STADT SCHWÄBISCH HALL

1. Teiländerung des Flächennutzungsplans Fortschreibung 8 (Teilfortschreibung Windkraft) der vereinbarten Verwaltungsgemeinschaft (vVG) Schwäbisch Hall

Abwägung der Stellungnahmen aus der Beteiligung der Behörden und sonstigen Träger öffentlicher Belange gem. § 4 Abs. 1 BauGB sowie der Öffentlichkeit gem. § 3 Abs. 1 BauGB im Zeitraum 20.02. bis einschließlich 20.03.2023 zum Vorentwurf der Flächennutzungsplanänderung Stand 13.09.2022 (Begründung) bzw. 30.08.2022 (Planzeichnung)

Stand 04.05.2023

Abbildung 7: Schichtlagerungskarte (GK 1: 25 000 Blatt 6924 Gaildorf). Es liegt von Blatt Sulzbach Murr keine Erläuterung vor.

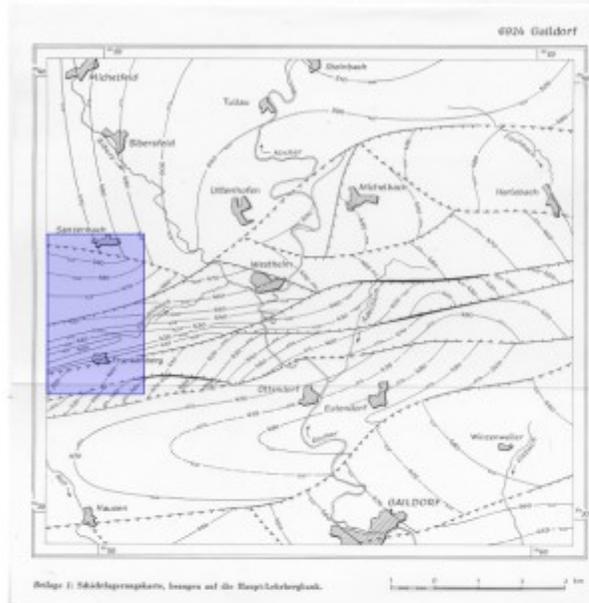
Im Folgenden werden die einzelnen geologischen Einheiten in Bezug auf das Planvorhaben und daraus resultierenden Konsequenzen beleuchtet. Der Schiffsandstein liegt nach der amtlichen geologischen Karte 1: 25 000 Blatt 6924 im steileren Hangbereich. Dadurch fällt diese Teilfläche aus dem Plangebiet heraus. Die Unteren Bunten Mergel sind verwitterungsempfindlich und als kritischer Baugrund anzusehen. Auch neigen die Schichten bei Zutritt von Wasser und entsprechender Lagerung zu Hangrutschen. Diese Hangrutsche sind deutlich rot auf der GK 50 zu sehen (Abbildung 5). Die Bereiche wurden bereits zum Teil aus anderen Gründen aus dem Plangebiet herausgenommen. Die noch verbleibenden Bereiche bieten keine sichere Gründung und müssten durchteuft werden, um eine sichere Gründung für ein Bauwerk zu erhalten. Durch die möglichen Hangrutsche sind die Bereiche der Unteren Bunten Mergel aus dem Plangebiet herauszunehmen, wo dies noch nicht geschehen ist. Der Großteil des Plangebietes wird vom Kieselsandstein eingenommen. Hierbei handelt es sich mitnichten nur um einen Sandstein, sondern ist eine Wechsellagerung von Sandsteinen, Tonsteinen und untergeordnet Mergelstein (Abbildung 6). Die Lagerung des Kieselsandsteins ist von der Jagst-Neckar-Furche beeinflusst (Abbildung 7). Mehr dazu bei der Beschreibung der tektonischen Befunde weiter unten.

Tektonischen Befunde sind stark von den Aufschlussverhältnissen im Gelände abhängig. In einem flachen Gelände mit wenigen Aufschlüssen liegen nur wenige Erkenntnisse über die Schichtlagerung vor. Anders sieht dies in Talhängen und Klängen aus. Diese Aufschlussverhältnisse können sich schnell durch künstliche Aufschlüsse (Baumaßnahmen, Bohrungen und Schürfe) ändern. Durch diese zusätzlichen geologischen Daten werden Aussagen über die Lagerungsverhältnisse der Jagst-Neckar-Furche immer wieder in den geologischen Karten ergänzt und konkretisiert. Zusätzliche Informationen sind aus den vorhandenen Bohrungen im nahen Umfeld des Plangebietes möglicherweise abzuleiten (Abbildung 8). Die Daten stehen leider nicht online zur Verfügung.

Abbildung 9 Screenshot LGRB Viewer Erdbeben im Umfeld des Plangebietes

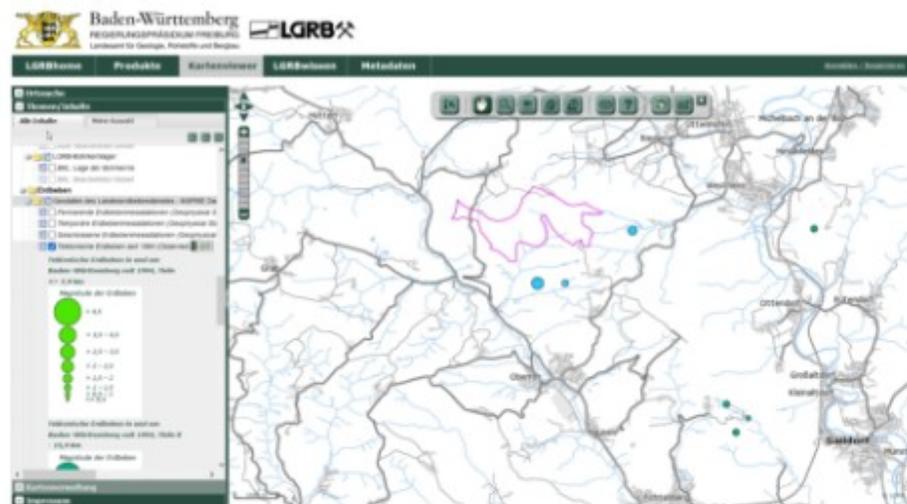
Die tektonische Aktivität ist zumindest im tiefen Untergrund noch nicht abgeschlossen. Die Karte in Abbildung 9 zeigt die tektonischen Erdbeben die im Bereich der Jagst-Neckar-Furche seit 1994 nahe dem Plangebiet registriert wurden. Bei der hydrogeologischen Betrachtung des Umweltberichtes wird, wie bei der geologischen Betrachtung, wieder auf eine Kartenunterlagen zugegriffen die einen ungeeigneten Maßstab aufweist (1: 350 000, 1 cm entspricht 3,5 km). Ich verzichte auf eine Wiederholung der Gründe, da dies die selben wie bei der Wahl der geologischen Karte sind. Die getroffenen Aussagen im Umweltbericht beschreiben die wasserführenden Schichten nicht annähernd.
